Verslag

Klankbordgroep Willemspolder

Datum: 29 augustus 2017

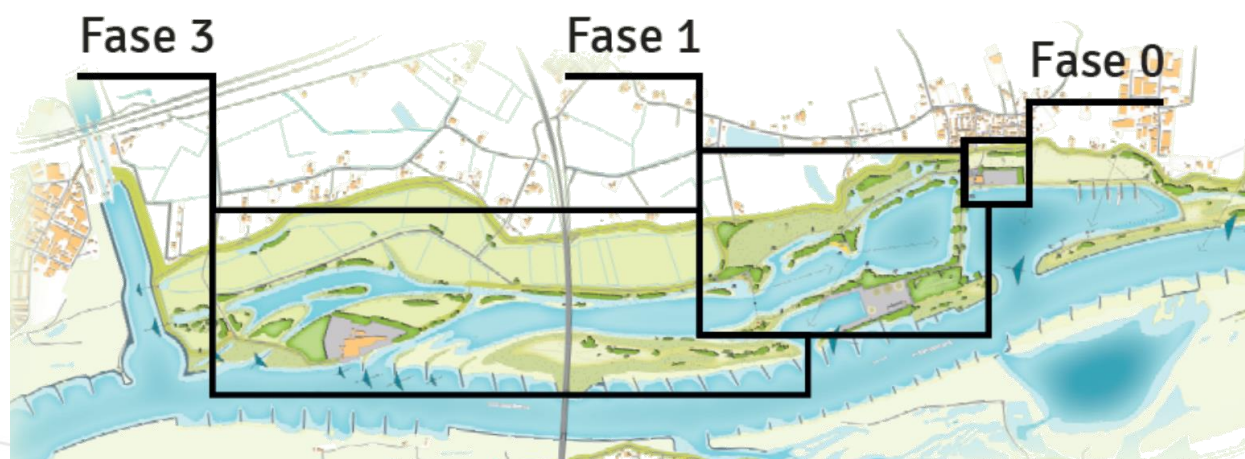
Vraag: hoe diep zijn de verschillende gedeelten en hoe gaan de overgangen van minder diep naar dieper?

Vraag: Gaat bij hoog water alles onder water?

Vraag: Wordt het gemaal verplaatst?

Vraag: Komt er een duiker helemaal aan de oostzijde van het plangebied? (ter hoogte van de Nieuweweg)

Vraag: Komt de claim Natura 2000 te vervallen?

Antwoord: Er zijn met verschillende kleuren drie waterzones aangegeven: 0-3 meter, 3-6 meter en dieper dan 6 tot maximaal ca. 25 meter. De overgangen worden gerealiseerd met geleidelijke taluds.

Antwoord: Ja, behalve mogelijk de hogere delen van de oeverwal langs het zomerbed. De terreinen rond steenfabriek Binnenwaard en de geplande hoogwater vrije vluchtplaats aan de dijk bij de oprit van de Heersweg. In principe liggen al deze plekken buitendijks en zijn bij extreem hoogwater dus onbeschermd. Bestaande hoogten worden niet aangehoogd tenzij dat noodzakelijk is voor vluchtplaatsen voor dieren.

Antwoord: Neen, het gemaal valt buiten het plan en blijft noodzakelijk voor de bemaling van de agrarisch gebruikte gronden. De Waardweg gaat straks wel een stuk over de nieuwe kade.

Antwoord: Dit zijn technische details die om nadere uitwerking vragen. Deze worden dan ook met deskundigen uitgezocht.

Antwoord: Neen, in de haalbaarheidsonderzoeken zal rekening gehouden moeten worden met deze begrenzing.
